新竹縣政府工程查核代表照片表

拍攝日期：112.05.08

工程名稱：科大二街南側人行道改善工程

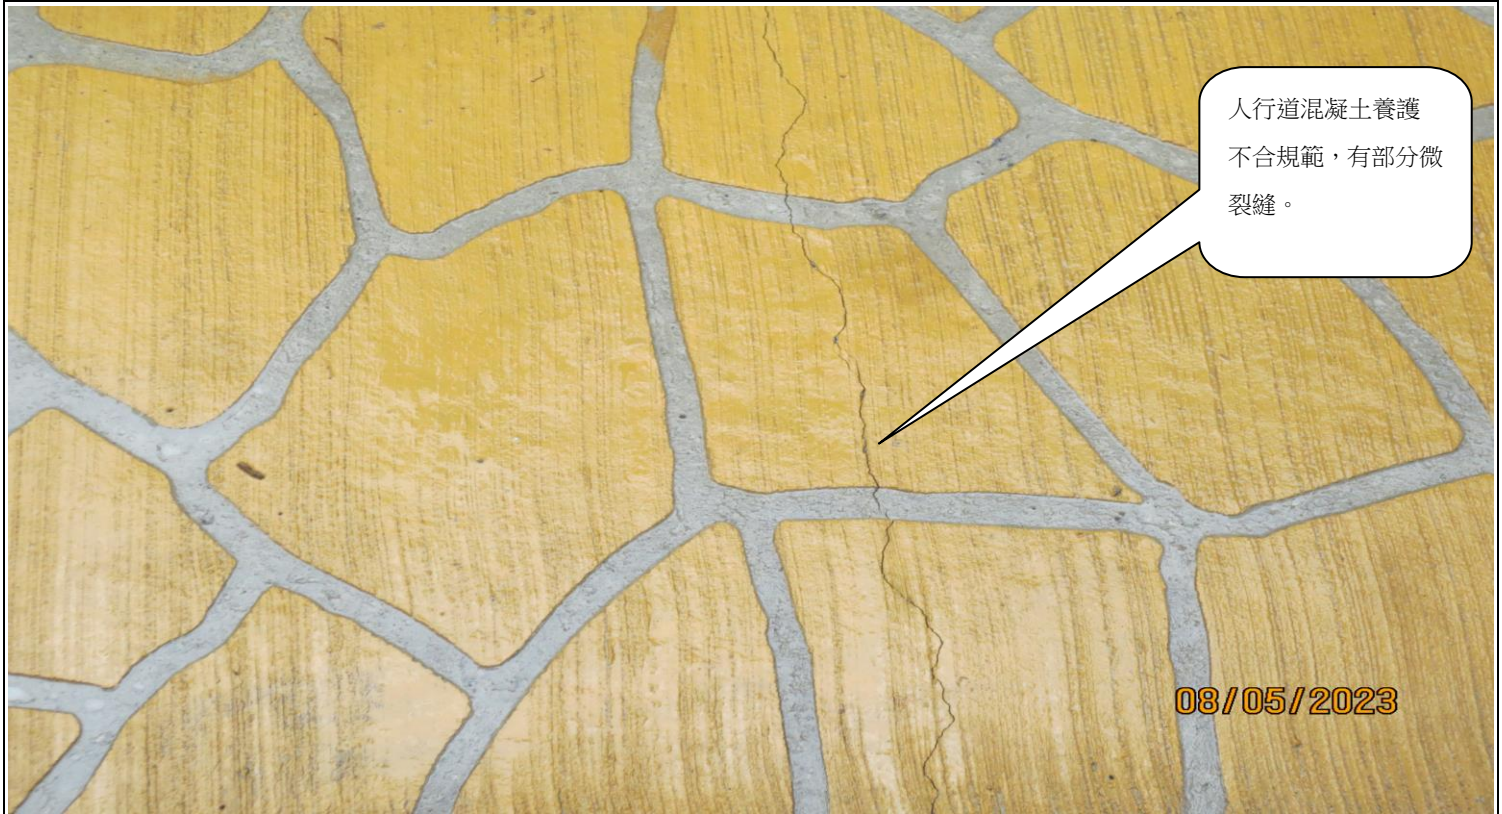
說明	人行道混凝土養護不合規範，有部分微裂縫。
----	----------------------

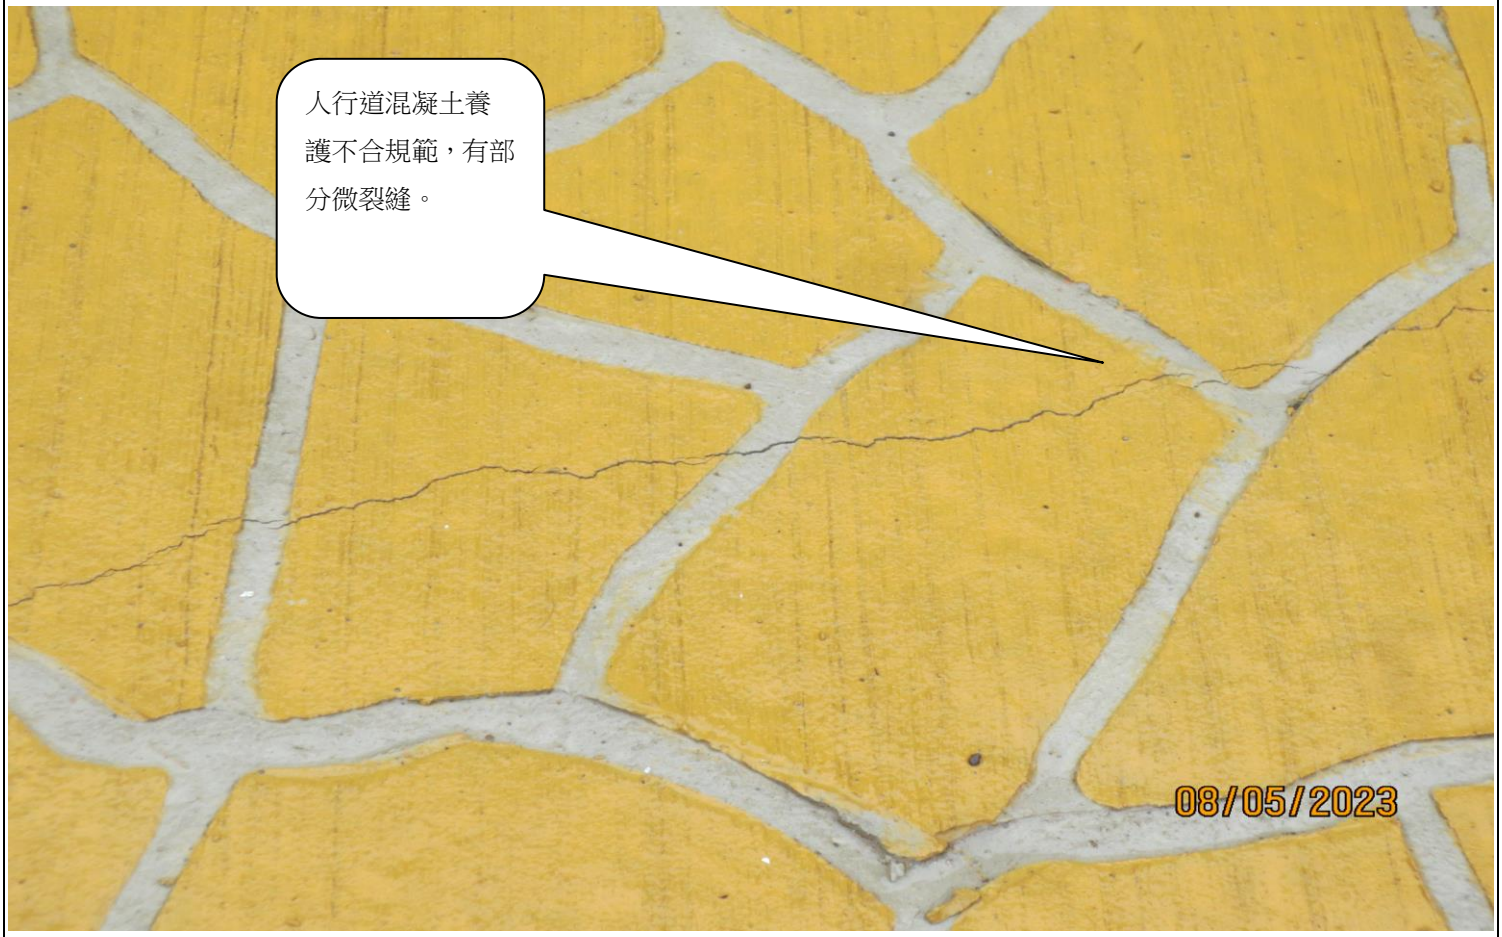
說明	人行道混凝土養護不合規範，有部分微裂縫。
----	----------------------

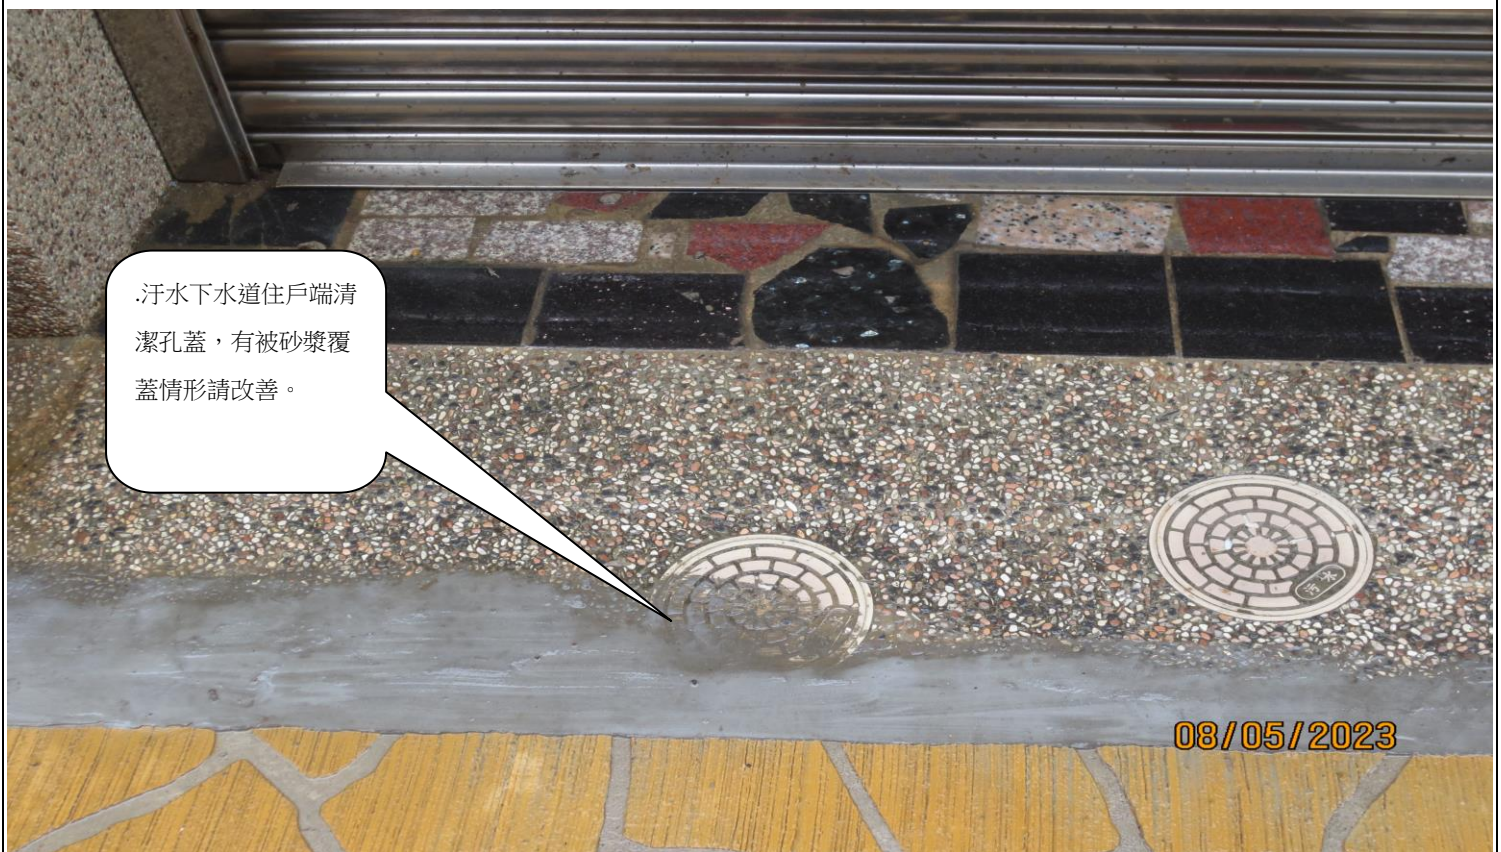
.汗水下水道住戶端清潔孔蓋，有被砂漿覆蓋情形請改善。
